Modulo per la presentazione delle osservazioni per i piani/programmi/progetti sottoposti a procedimenti di valutazione ambientale di competenza statale

ID: Codice procedura (ID_VIP/ID_MATTM):10844

Impianto per la produzione di energia elettrica da fonte eolica, costituito da 6 aerogeneratori della potenza complessiva di 37,2 MW, un sistema di accumulo da 25 MW e relative opere connesse in località "Rempillo" nel comune di Pitigliano (GR).

TESTO DELLE OSSERVAZIONI

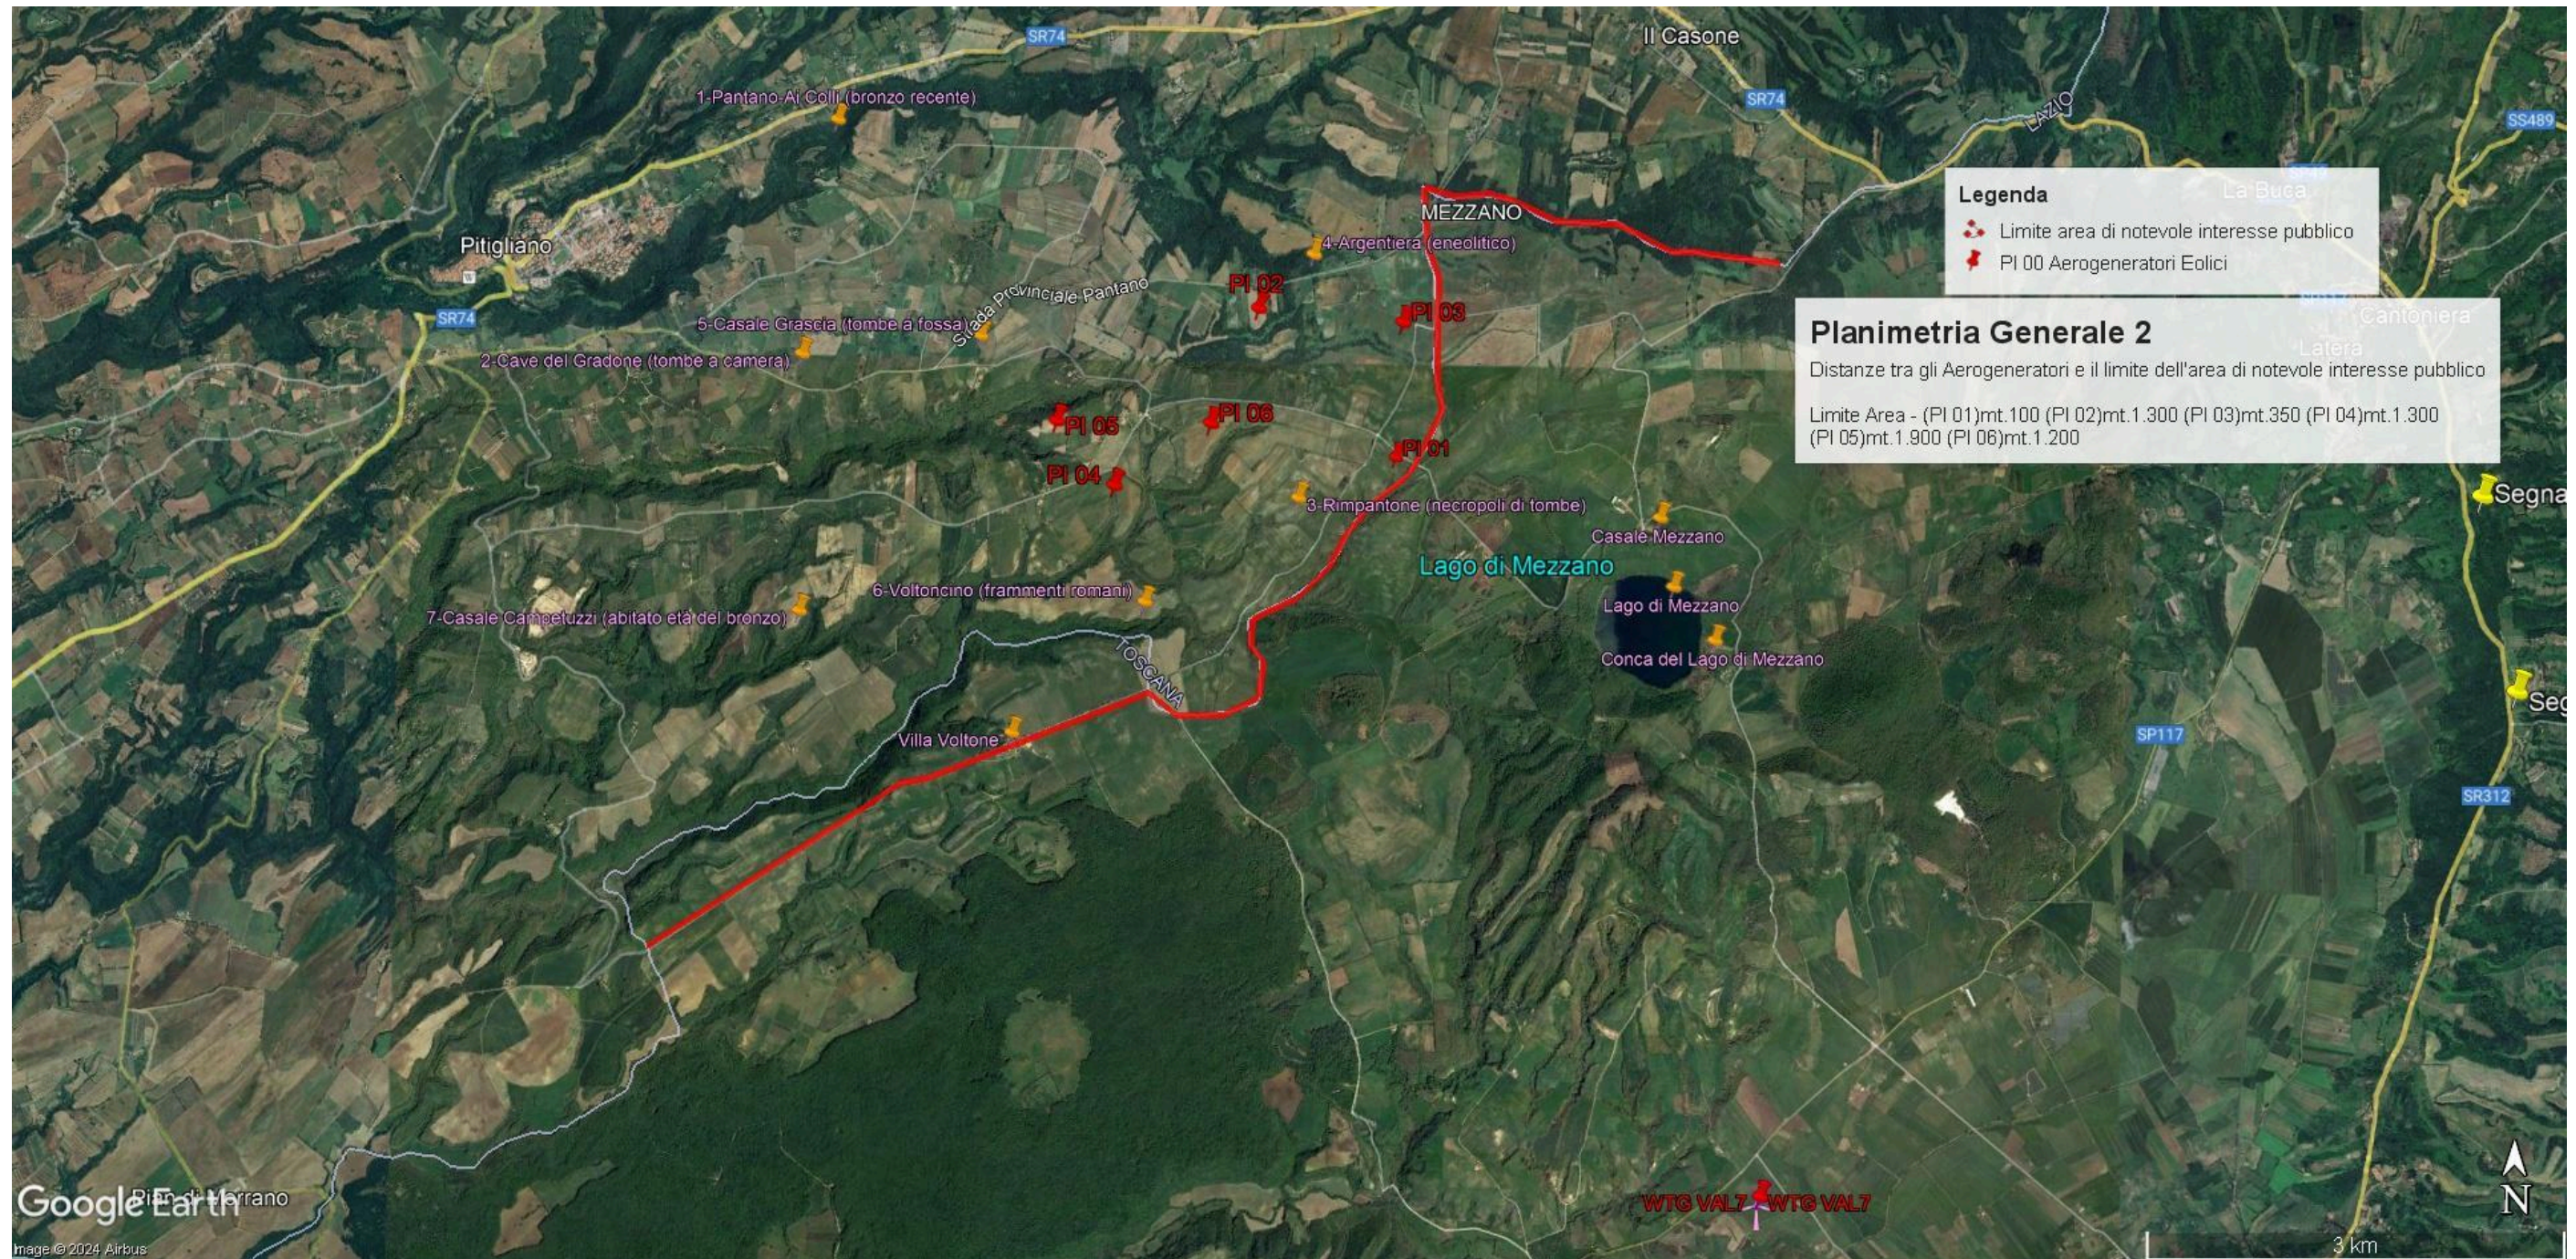
In sintesi, visti l'art. 20 comma 8 lettera c) quater del D.Lgs n 199/2021 e le Linee guida nazionali appena citate, considerato l'enorme impatto dell'impianto eolico industriale denominato "Rempillo" sulla zona paesaggistica di notevole interesse pubblico ben individuata nelle immagini

n.1 e n. 2 e sui Beni Culturali evidenziati nell' immagine n. 3 dell'Allegato alle presenti Osservazioni, per la collocazione delle pale P04 e P05 direttamente all'interno del perimetro di un'area archeologica e per gli impatti anche sull'area intermedia e vasta dei pregiati territori laziali della Tuscia settentrionale e in particolare di quelli del pitiglianese ricco di emergenze agricole, naturalistiche, storiche e archeologiche del periodo etrusco ma non solo, si chiede che venga negata l'autorizzazione all' insediamento dell'impianto eolico denominato "Rempillo".

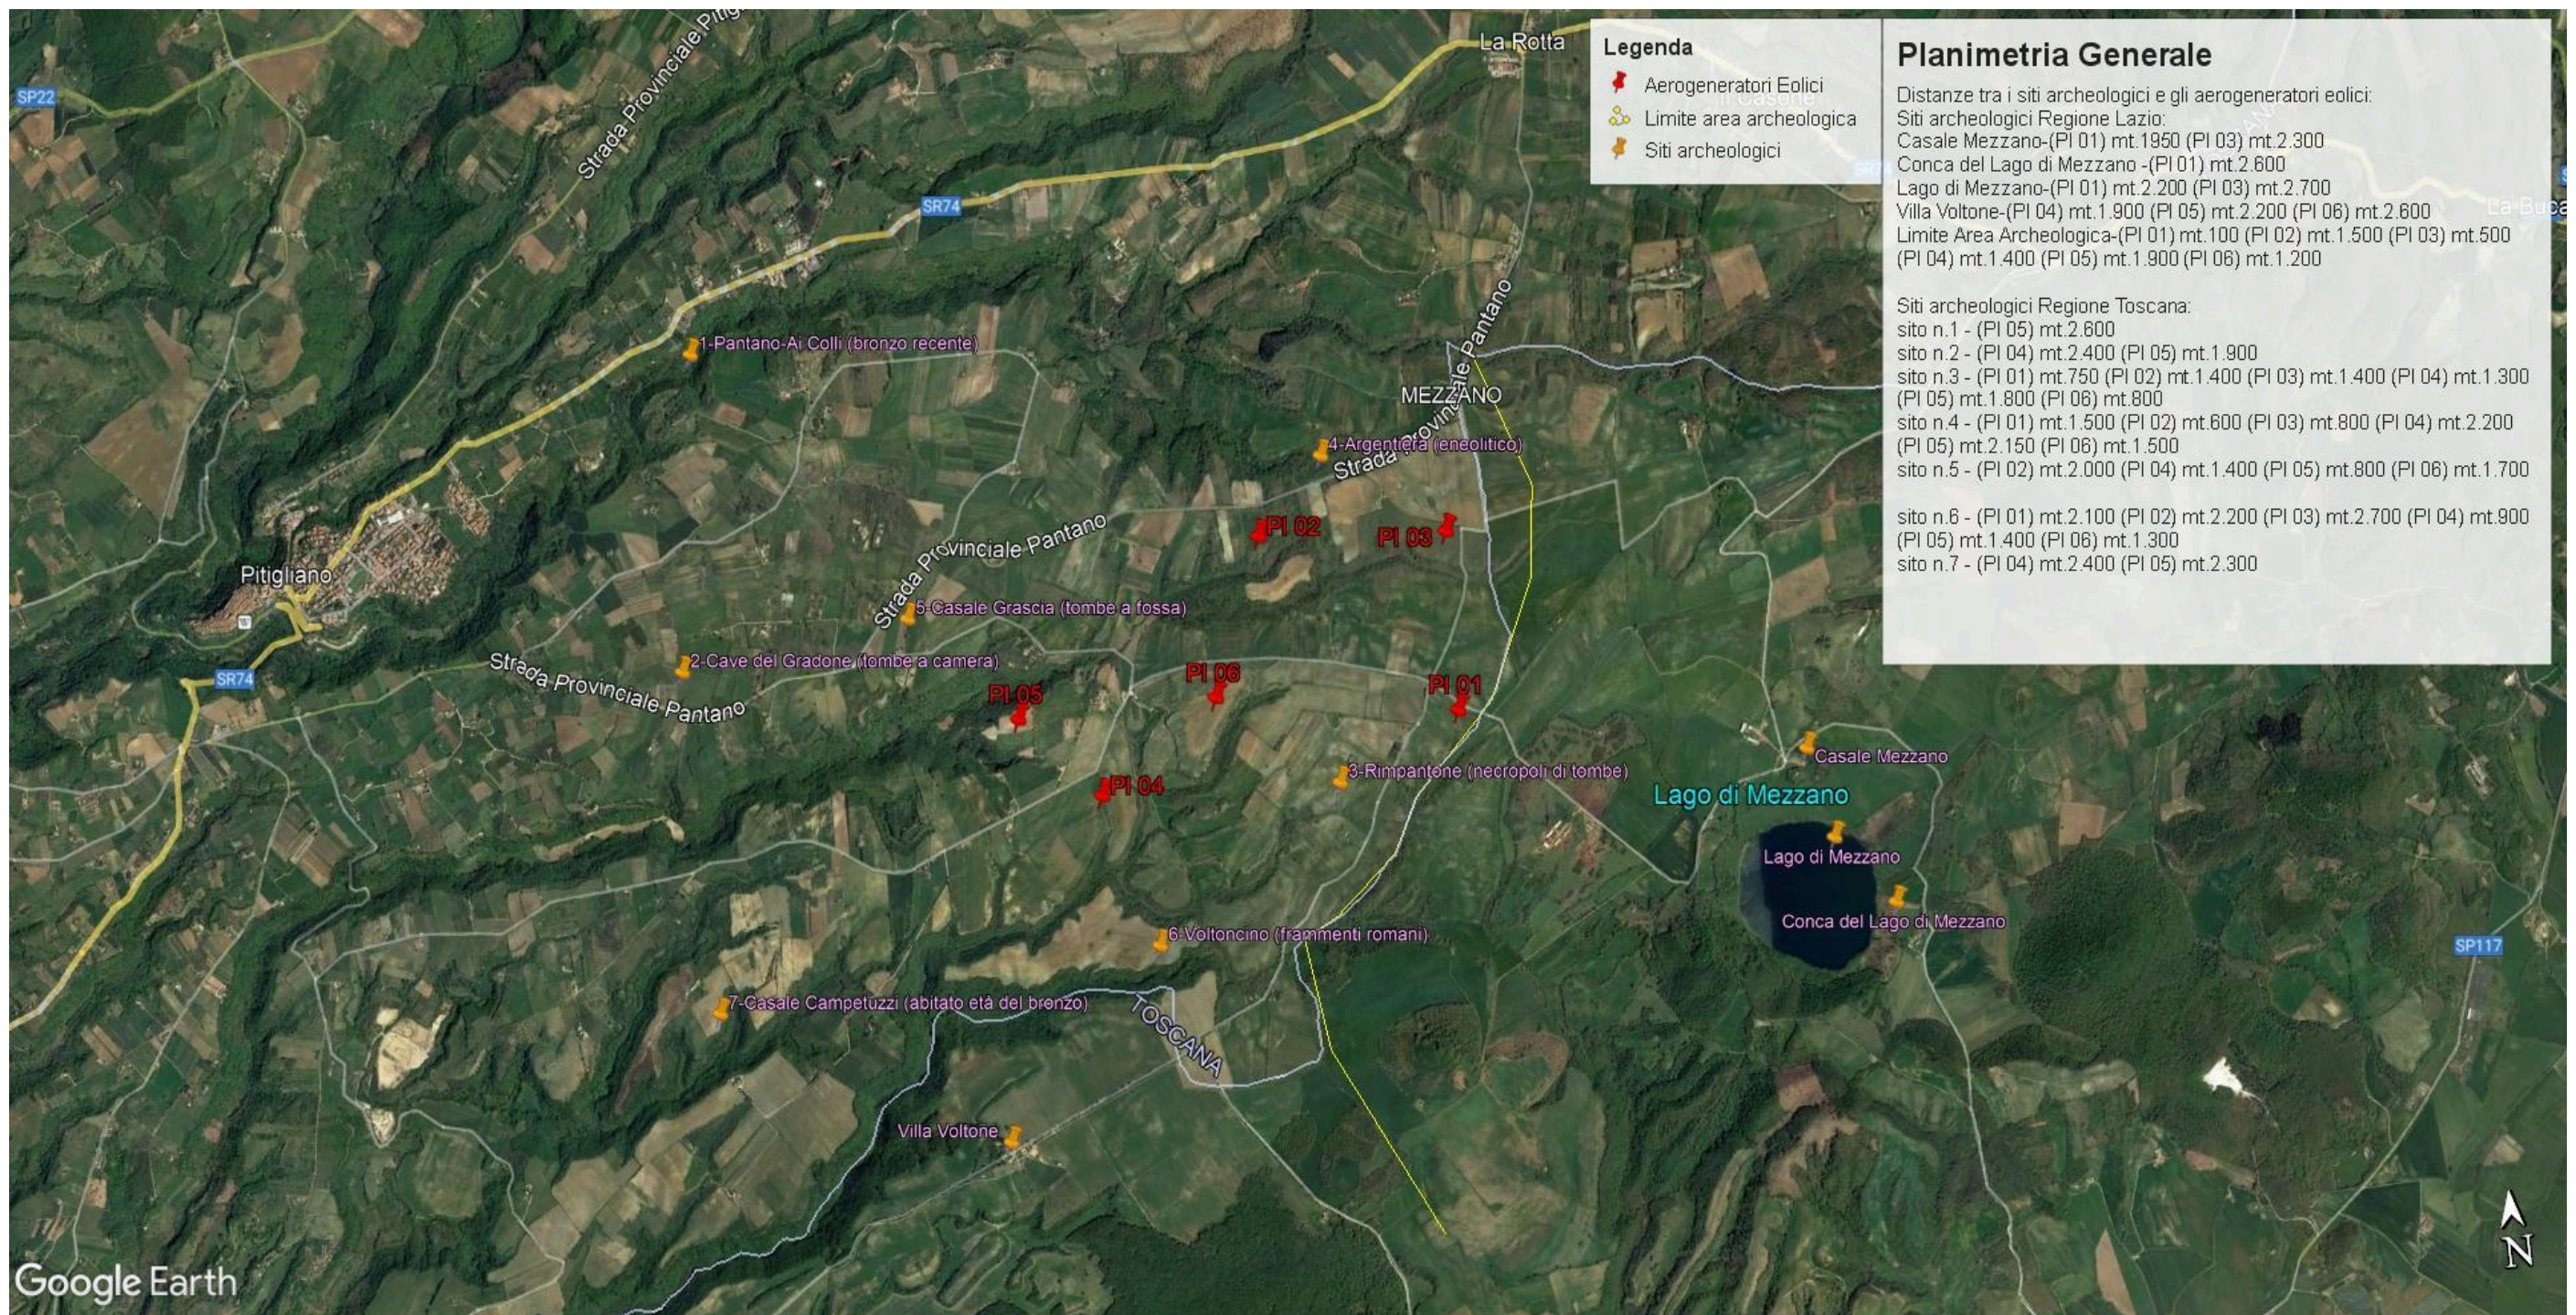
- h) Le zone di interesse archeologico evidenziate nell'immagine n. 3 a cui si aggiungono anche l'importante abitato protostorico di Sorgenti della Nova e Ruder del Castello altomedioevale che si trovano a circa 4 km dalle aree in cui è stato progettato l'impianto eolico industriale. Poco più lontano i resti del castello medioevale "Morrnacchio". Nell'area vasta le preziose necropoli eneolitiche (Poggi Alti) ed etrusche di Pitigliano, Sovana e Sorano. I pregiati prodotti agricoli come il vino bianco DOC di Pitigliano.

Immagine n. 4 Situazione di saturazione da impianti FER nella provincia di Viterbo. Non sono riportati gli impianti fotovoltaici e agrivoltaici che hanno inciso per buona parte nel cumulo di impianti FER per superare già nel 2023 gli obiettivi del PNIEC assegnati alla Regione Lazio per il 20230.

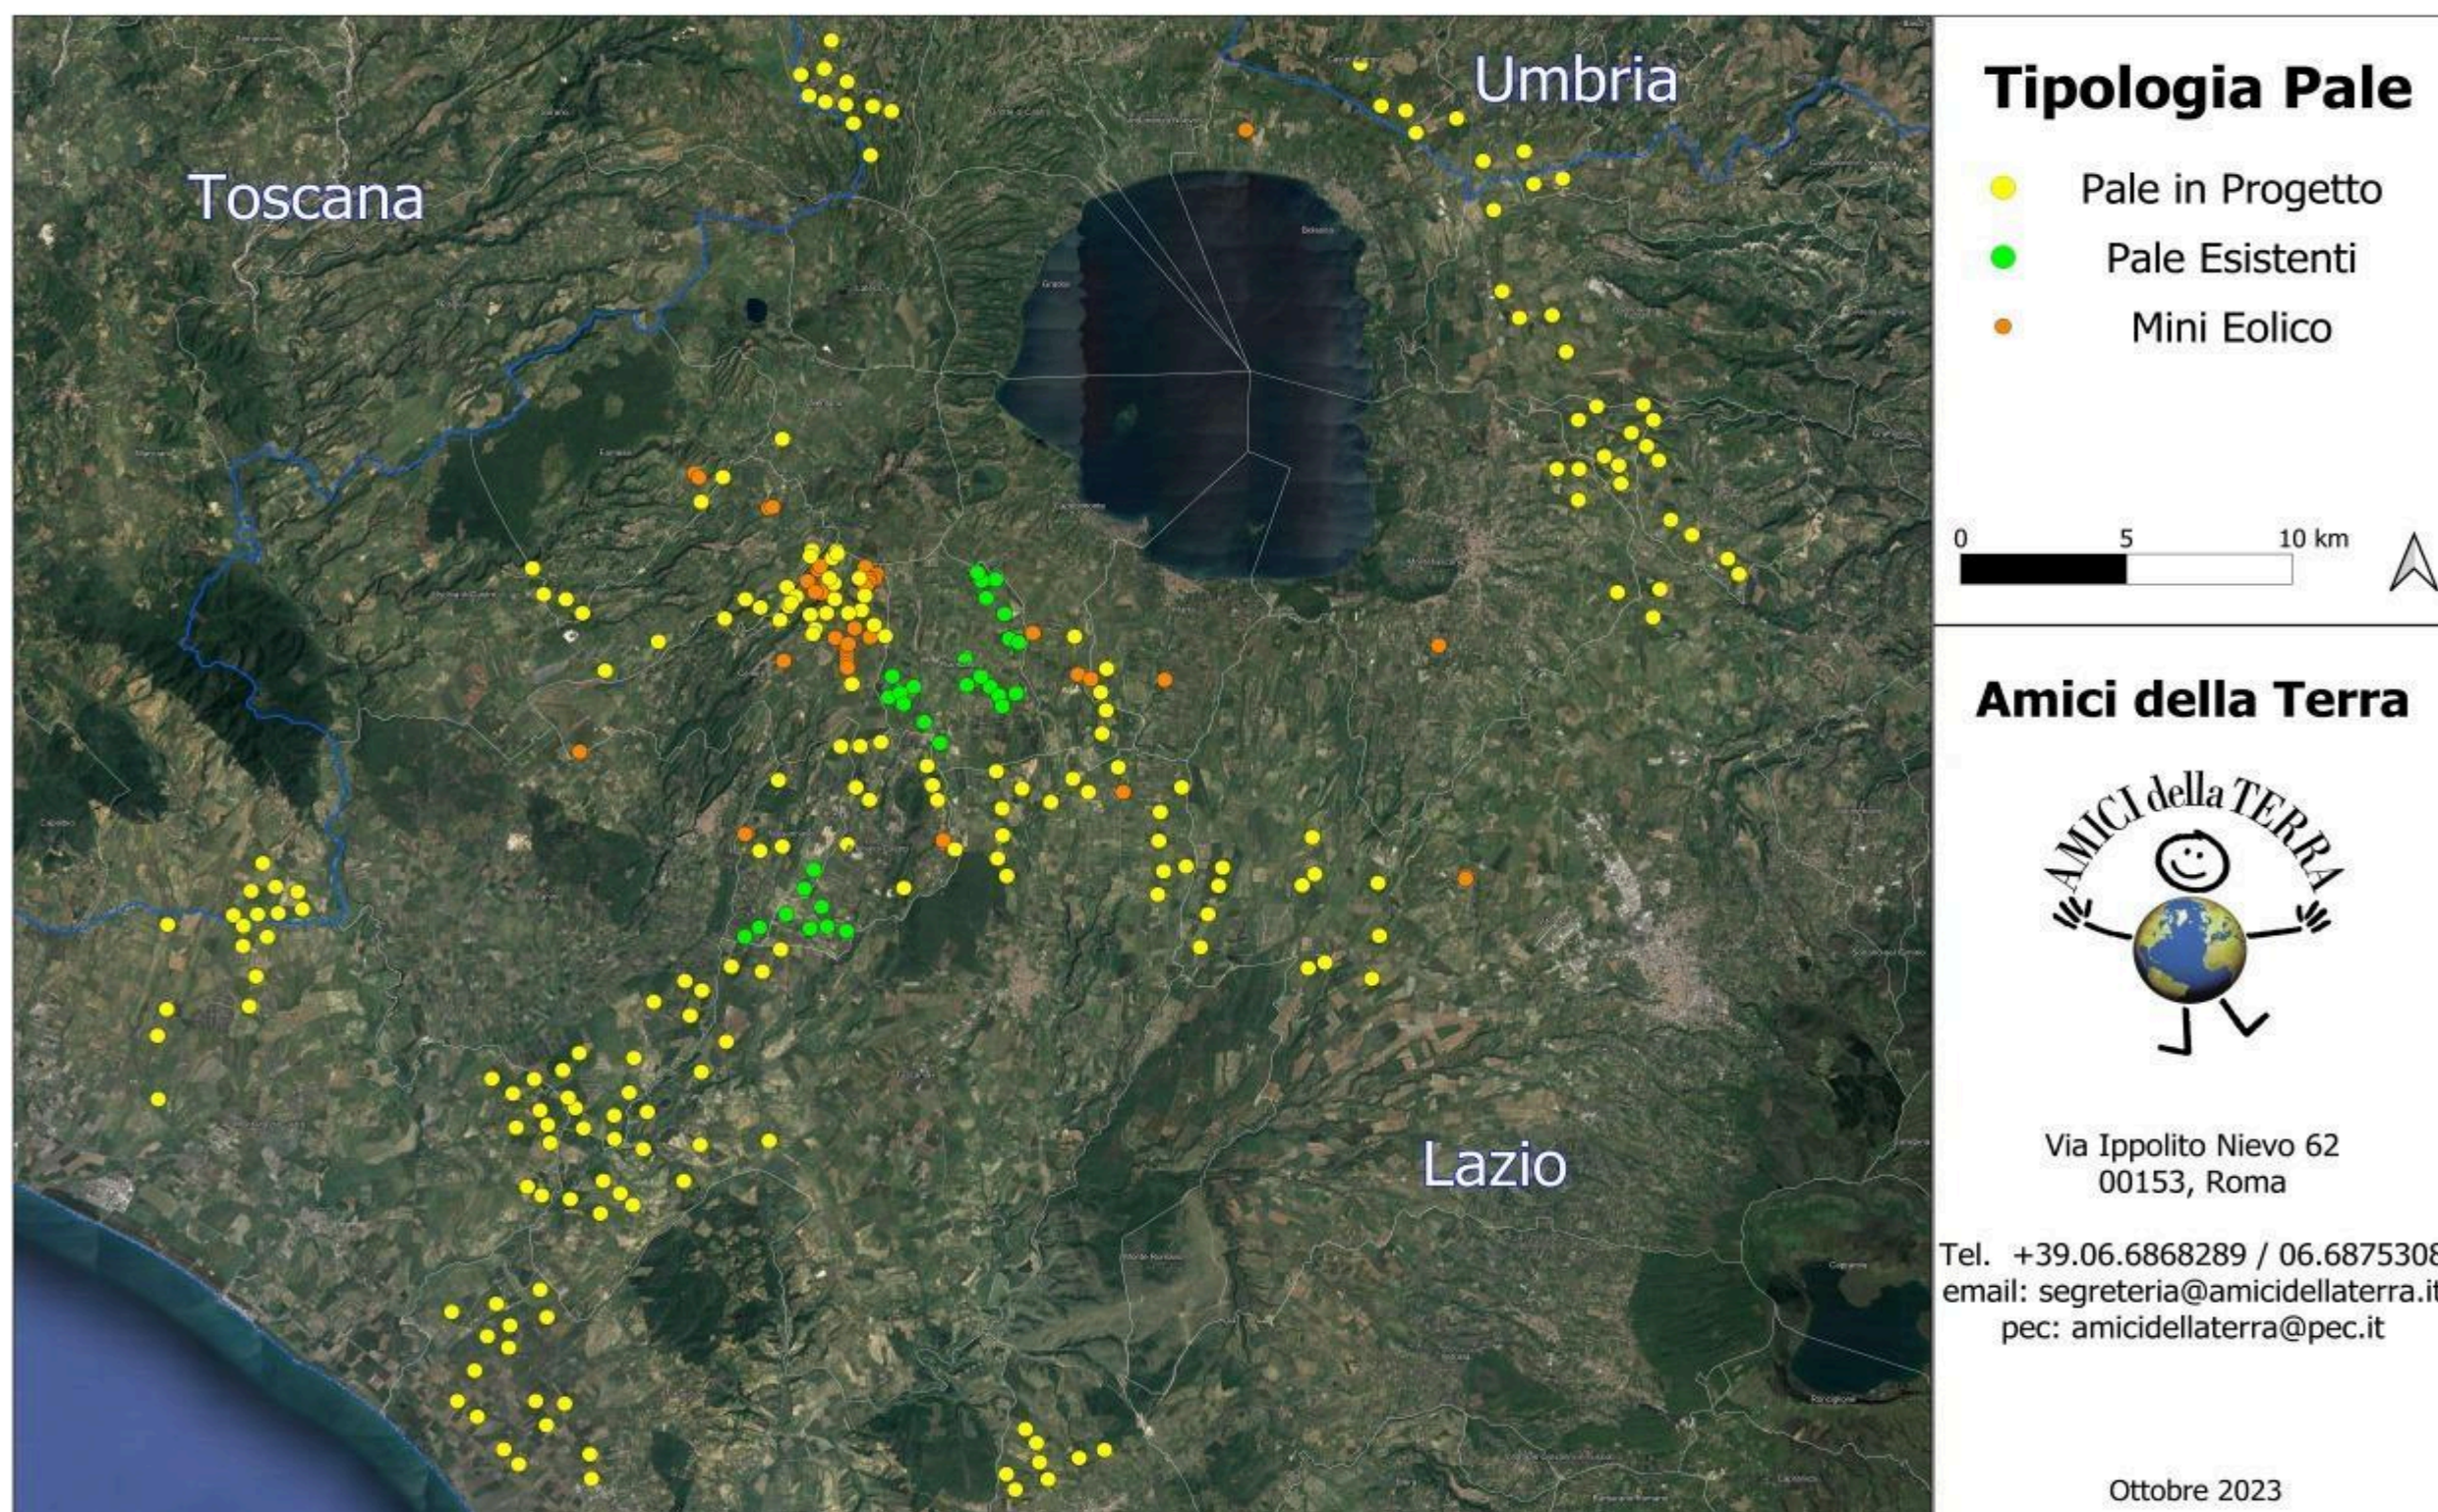
Quindi anche la Regione come Ente deputato dalla normativa nazionale a legiferare sulle aree idonee e non idonee si è espressa riguardo al fatto che abbia assolto ai doveri e alle quote stabilite dal PNIEC e in ambito regionale la provincia di Viterbo è stata quella con il più alto tasso di impianti FER tra tutte e quindi ormai satura ed il cumulo degli impianti FER installati, autorizzati e in progetto rappresenta una elevata criticità per la sostenibilità ambientale di ulteriori eventuali iniziative. L'impianto eolico “ Rempillo” pur essendo “esterno al confine provinciale e regionale ma nelle sue immediate vicinanze (a soli 100 metri i primi due aerogeneratori) oltre ad impattare sul territorio e sulle economie di tre Comuni del Lazio (Farnese, Valentano e Latera) si trova nelle fasce di rispetto dei Beni di notevole interesse pubblico come si è evidenziate nelle Osservazioni nn. 1 e 2 e crea anche degli impatti negativi anche sui beni naturalistici come verrà dettagliato nell'Osservazione n. 4. Inoltre andrebbe a sommarsi al già enorme cumulo di impianti eolici e fotovoltaici e geotermici che già creano una elevata criticità ambientale nella provincia di Viterbo e interferiscono anche con il territorio toscano come si può vedere dalle immagini nn. 4 e 5 dell'Allegato n. 1.
